## Samrådsredogörelse

Diarienummer: SBF-2023-00055

## Detaljplan för bostäder med mera i Klippan inom stadsdelen Majorna i Göteborg (Majorna 720:419 och 140:20)

Figur 1. VA-ledningar inom och strax utanför planområdet. Blå linje = dricksvatten, röd linje = spillvatten, grön linje = darrvatten.

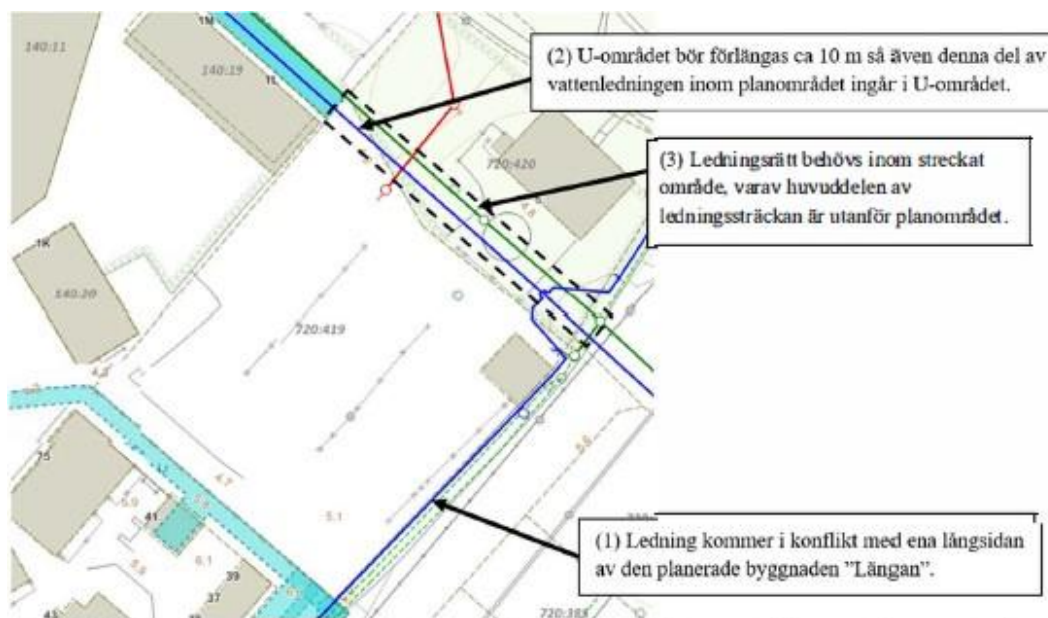
Kretslopp och vatten har en vattenledning sydost om och parallellt med den planerade byggnaden benämnd "Längan", se (1) i Figur 1. "Längan" är placerad för nära vattenledningen, vilket innebär att ledningen eller byggnaden behöver flyttas.

Ledningsrätt kommer att krävas för Kretslopp och vattens befintliga ledningar enligt markering (3) i Figur 1. Huvuddelen av dessa ledningar ligger strax utanför planområdet på fastigheten Majorna 720:420. Bredden på ledningsrätten bör åtminstone motsvara samma bredd som ledningsrätten i planområdets nordvästra del.

*Planförslaget har efter genomfört samråd bearbetats tillsammans med exploitör och Kretslopp och vatten. Befintliga ledningar längs Längan föreslås flyttas och ligga parallellt med planområdet på mark som ägs av kommunen. Byggrätten är flyttad en meter från fastighetsgränsen och har kompletterats med ett u-område. För ledningar som ligger kvar inom planområdet kompletteras och utökas föreslagna u-områden.*

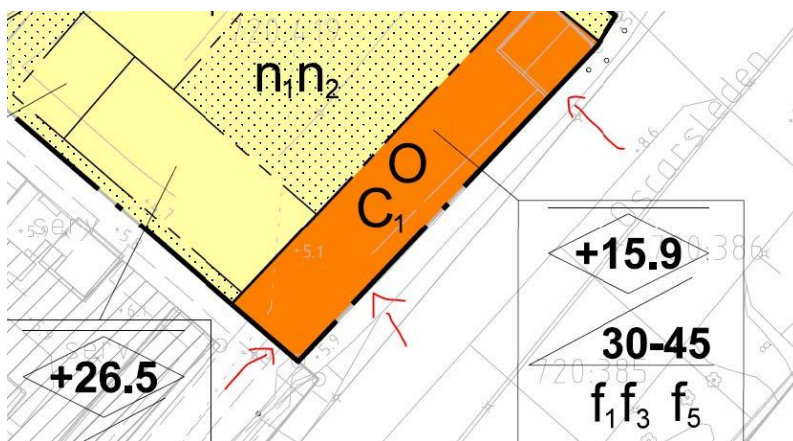
Är det nödvändigt att sätta index på C1 när det enbart finns en C (centrumverksamhet). Jmf med B och O utan index.

Byggrätten för O C1 sträcker sig fram till fastighetsgräns/planområde. Detta innebär, om det skulle bli aktuellt med servitut för underhåll etc för byggnad, skulle behöva bildas inom angränsande fastigheter. Det blir då aktuellt om en sådan ansökan inkommer till lantmäterimyndigheten att pröva planstöd i frågan. I söder mot allmän plats - trafik saknas plantstöd för en sådan åtgärd. I väster skulle det bli inom Majorna s:4 inom kvartersmark.
